ZP.271.1.14.2017

### *Wyjaśnienia 3 do SIWZ*

dotyczy: postępowania nr ZP.271.1.14.2017 o udzielenie zamówienia publicznego, którego przedmiotem jest dostawa wraz z wdrożeniem Systemu Dynamicznej Informacji Pasażerskiej.

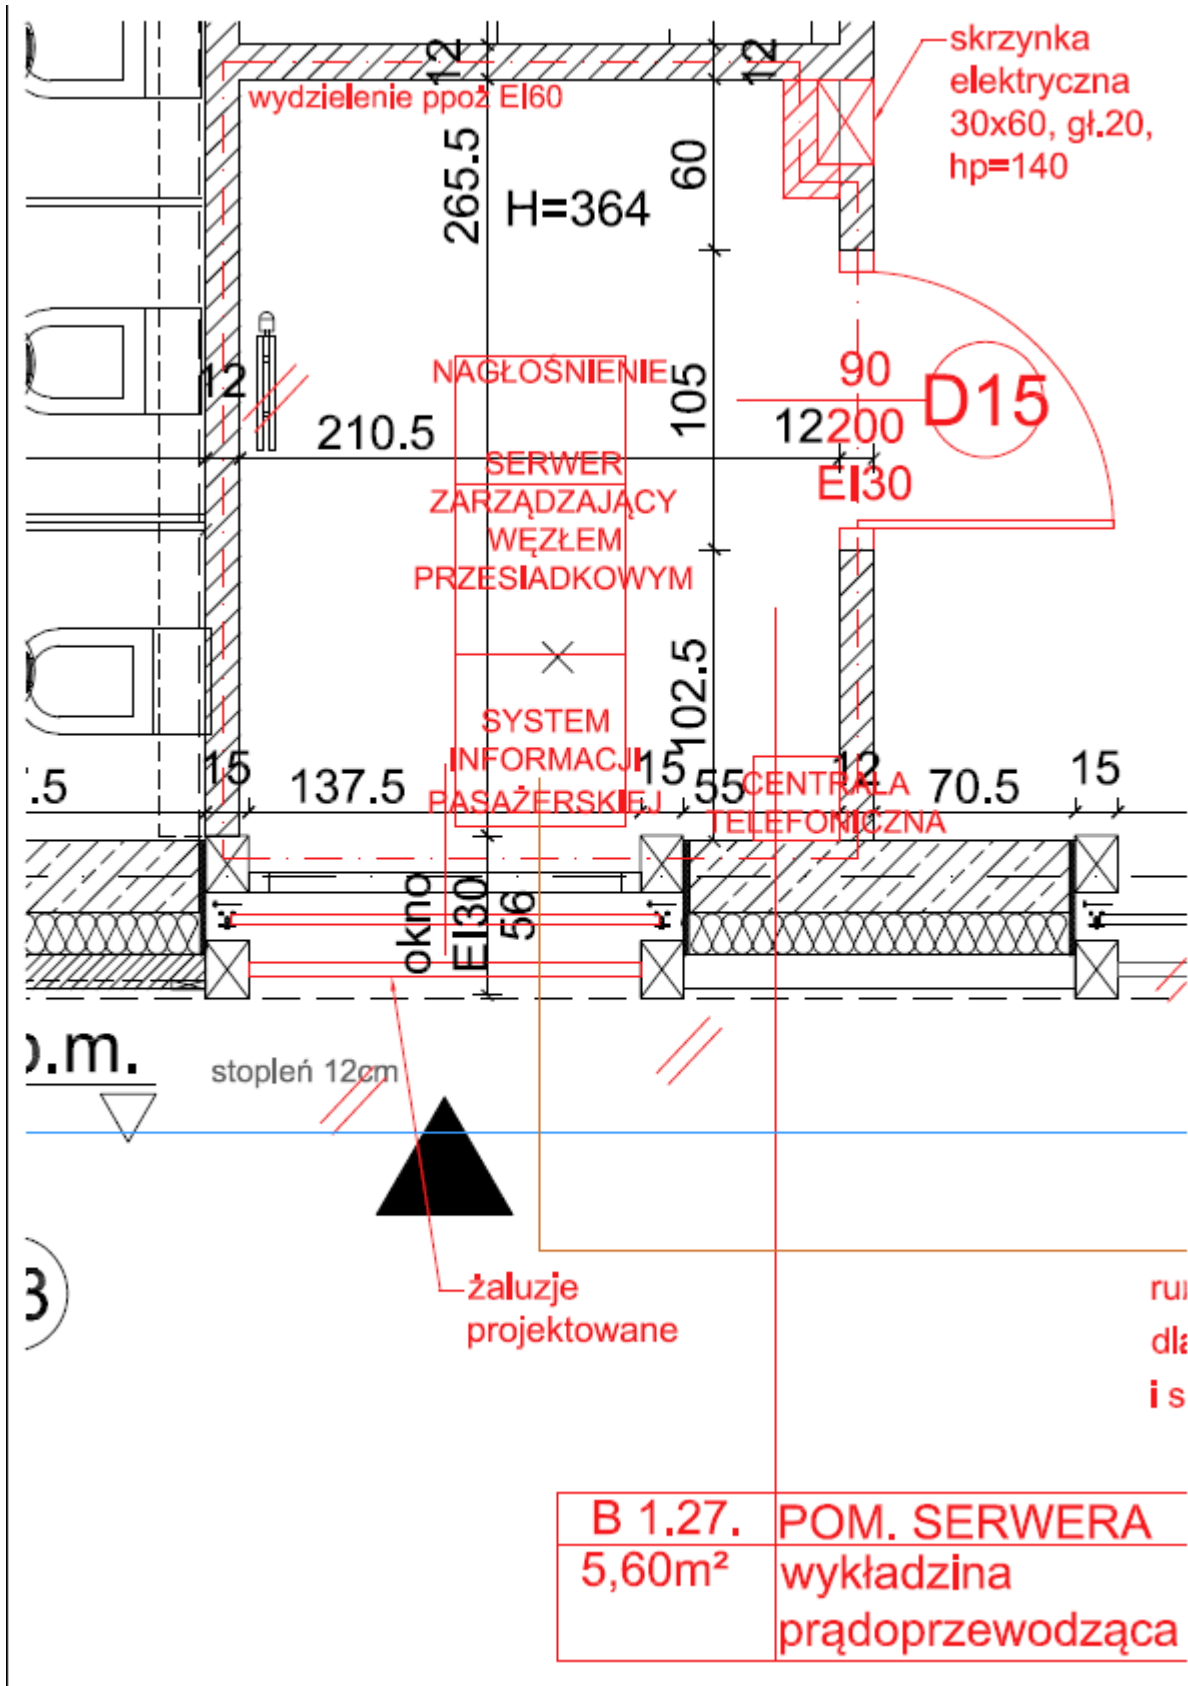
**Pytanie nr 20:** Proszę o podanie podstawowych parametrów przygotowanej serwerowni jak wielkość pomieszczenia, powierzchnia wolna do zainstalowania dodatkowych szaf, rodzaj i moc zainstalowanej klimatyzacji,

**Odpowiedź:** Podstawowe parametry serwerowni:

Wielkość pomieszczenia: wymiary 2,10m x 2,67 m; powierzchnia 5,60 m<sup>2</sup>. Schemat ideowy zagospodarowania przestrzeni pomieszczenia przedstawiono na poniższym rysunku.
